INA INFO TECHNIQUE

Remplacement de la poulie rigide par une poulie à roue libre d'alternateur

Constructeur : Ford

Modèle : Ranger

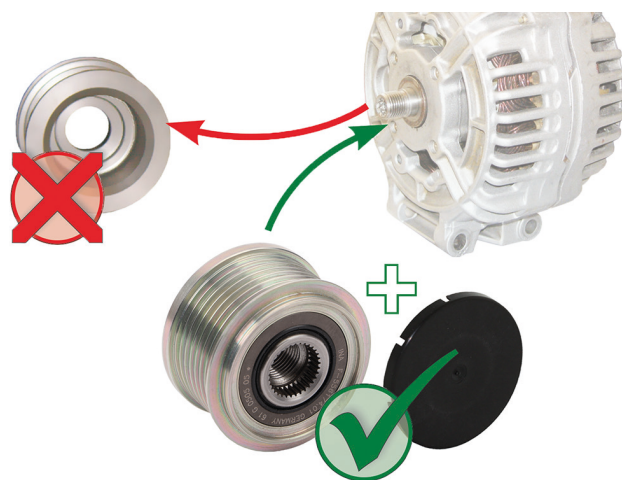
Dans le cas de ces véhicules, une course irrégulière du moteur provoque des dommages au niveau de l'entraînement des accessoires. La poulie rigide montée sur l'alternateur en est souvent la cause.

Le constructeur automobile remplace d'ores et déjà les alternateurs comportant une poulie rigide par une poulie à roue libre d'alternateur.

Si une poulie rigide est toujours en place, cette dernière doit être remplacée par la poulie à roue libre d'alternateur 535 0128 10. De plus, tous les composants du système d'entraînement des accessoires doivent être contrôlés, et remplacés si nécessaire, afin de garantir son bon fonctionnement.
